Prot. n. 6175

Oggetto: Lotto Costruttivo 2 – Informativa Pubblicazione in Gazzetta Ufficiale della Delibera CIPE n° 68 del 21/11/2019

Riferimento: Prog. INOR - Tratta AV/AC Milano-Verona Lotto Funzionale Brescia Est - Verona

Oggetto: Lotto Costruttivo 2 – Informativa Pubblicazione in Gazzetta Ufficiale della Delibera CIPE n° 68 del 21/11/2019

PLANIMETRIA DI PROGETTO
500A/1:250

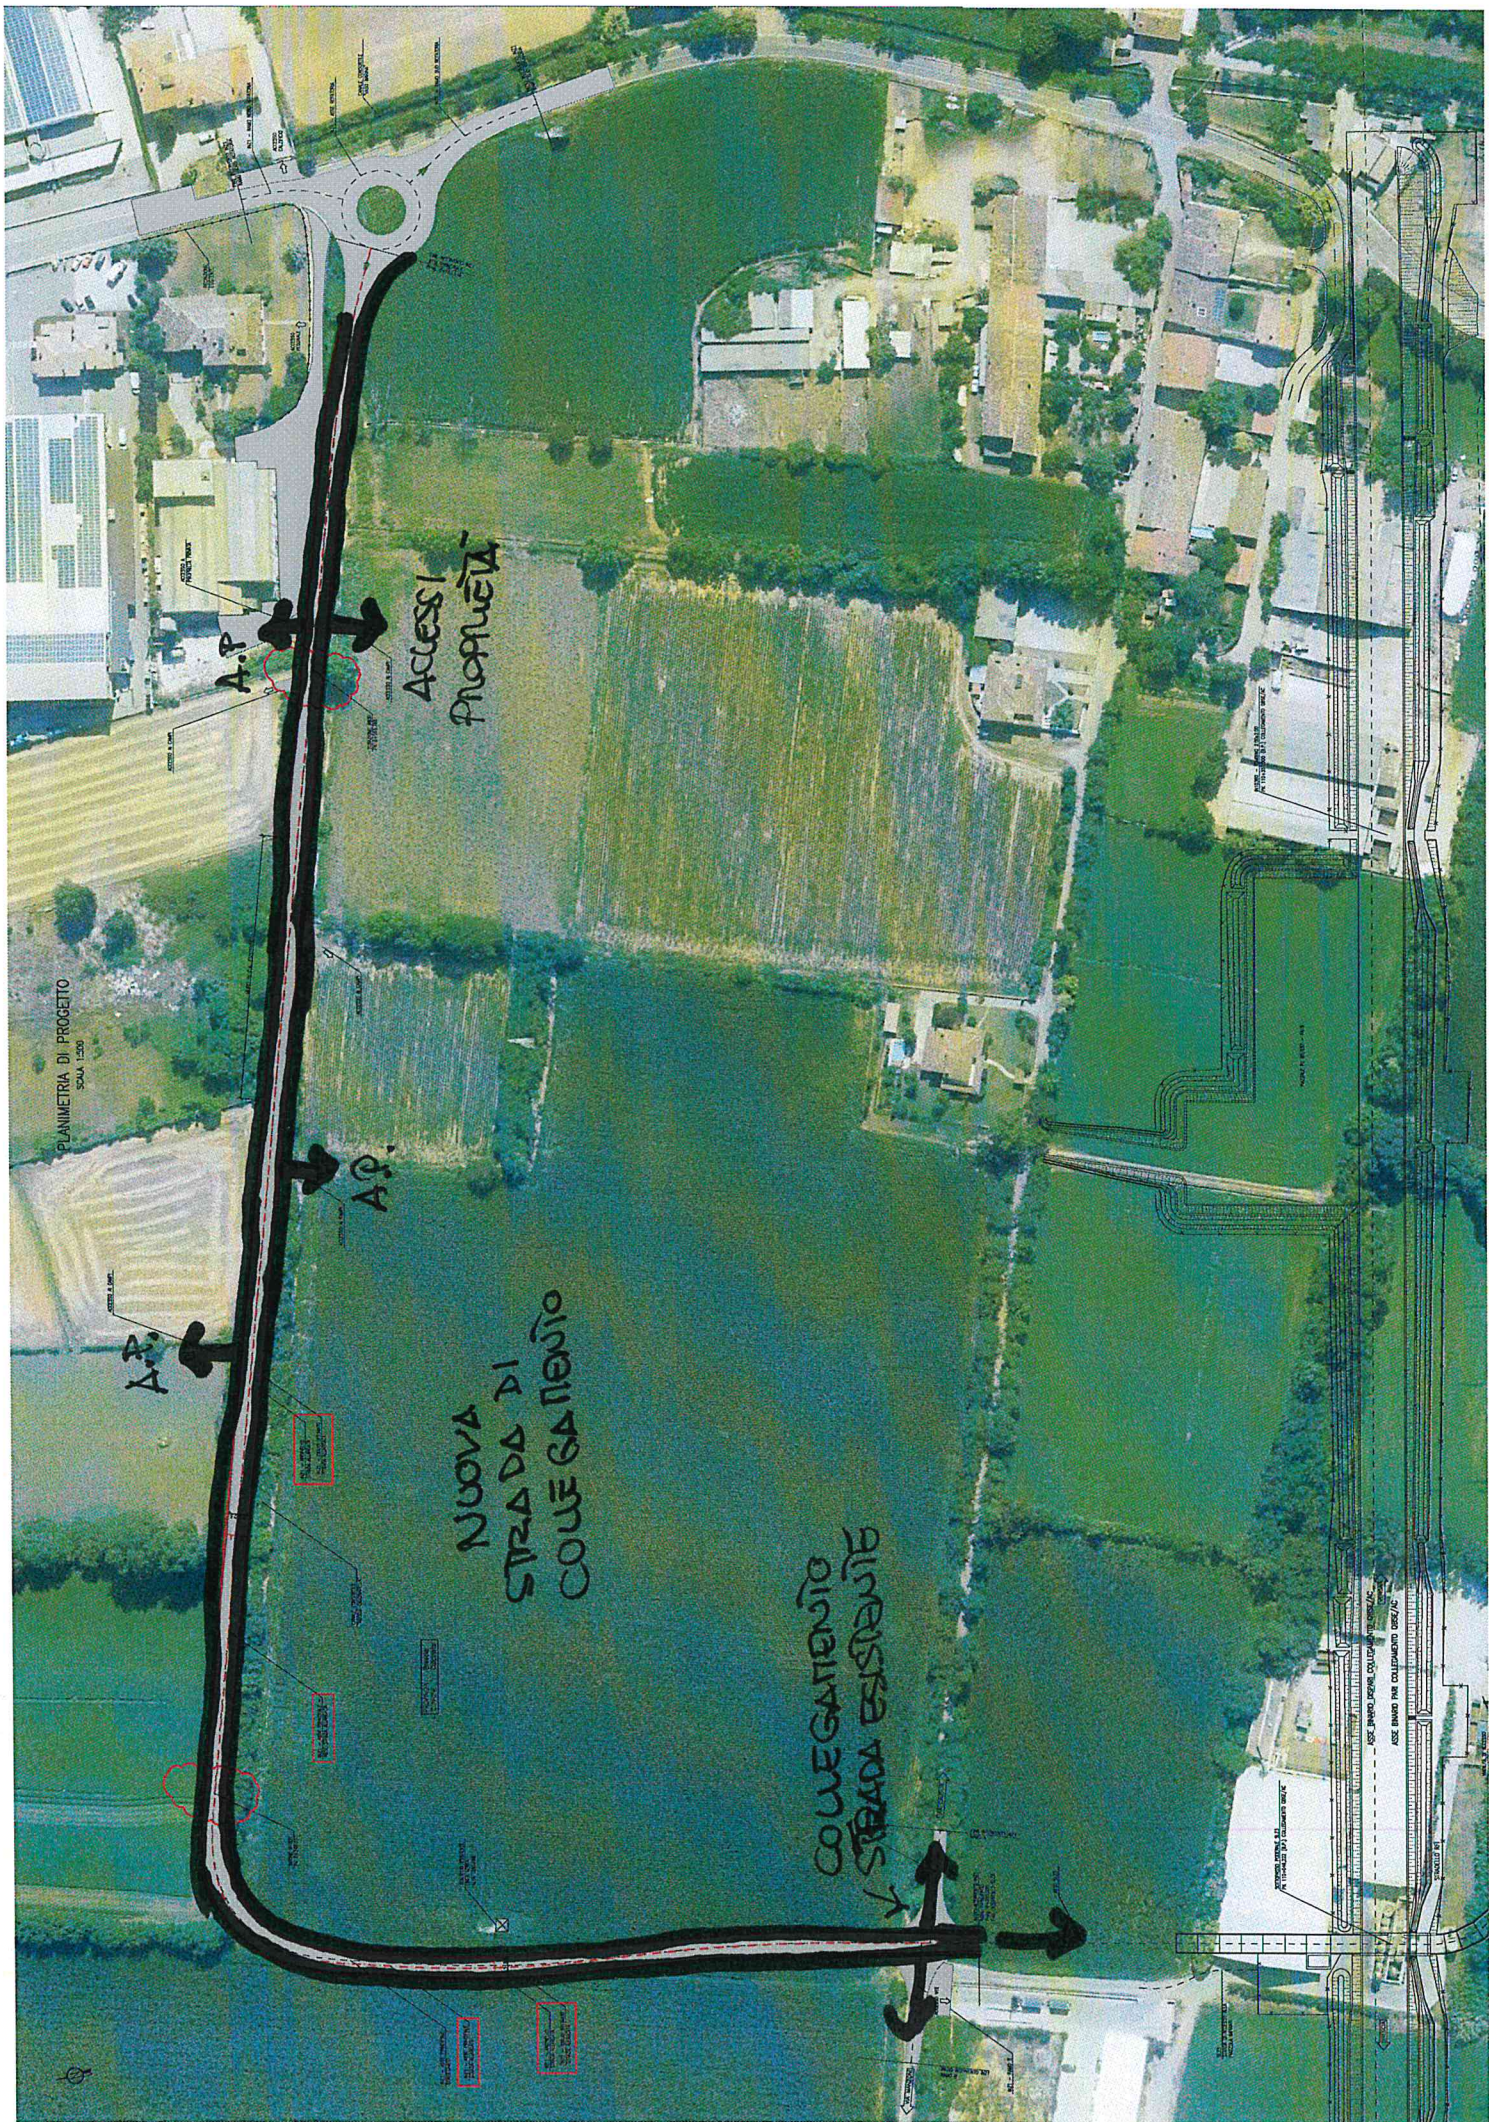
Riquilibrare la viabilità esistente tra Via Manzoni e Via Cavour, a partire dal nuovo sottopasso podereale;

La viabilità rappresentata nel progetto definitivo (denominata con la WBS INZ1) si pone all'interno di un unico lotto di terreno coltivo costringendo il frazionamento in 2 parti di tale appezzamento. Il terreno inoltre è sito ad una quota inferiore rispetto al piano stradale attiguo, il che comporterebbe la formazione di un rilevato di notevoli dimensioni e quindi di un sedime particolarmente grande considerando gli argini. Per permettere un migliore inserimento nel

territorio e un minore consumo di suolo, si chiede pertanto di spostare il ramo sud/nord verso ovest in corrispondenza della capezzagna che si trova tra i due terreni coltivati come rappresentato in allegato 1 alla presente lettera.

Inoltre, a seguito dello spostamento del ramo sud/nord, si chiede di allineare il sottopasso poderale della nuova linea ferroviaria (denominato con la WBS SLZ3) in modo da consentire un accesso diretto alla viabilità sopra descritta (vedere allegato 1).

- sezione stradale
- planimetria tracciato INZ1

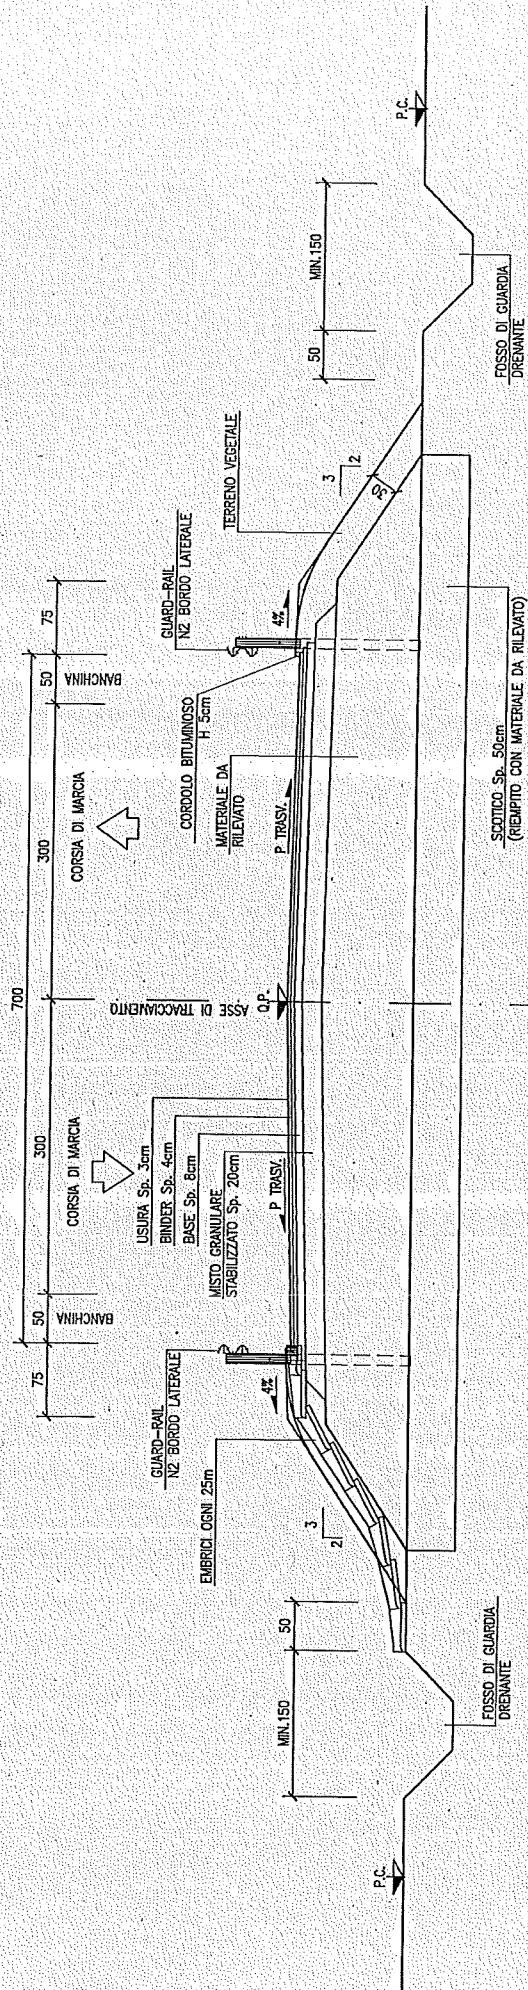
Relativamente al *PUNTO 1) Riferimento: prescrizione N. 180 punto b Riquilificare la viabilità esistente tra Via Manzoni e Via Cavour, a partire dal nuovo sottopasso poderalo* si conferma la che la larghezza della viabilità di 7 metri (3+3 corsia e 0.5 banchina), è conforme alle attese dell'amministrazione in riferimento ai terreni attraversati dalla nuova viabilità e a quanto concordato con Cepav due nel corso degli incontri tecnici del 2020 sul tema.
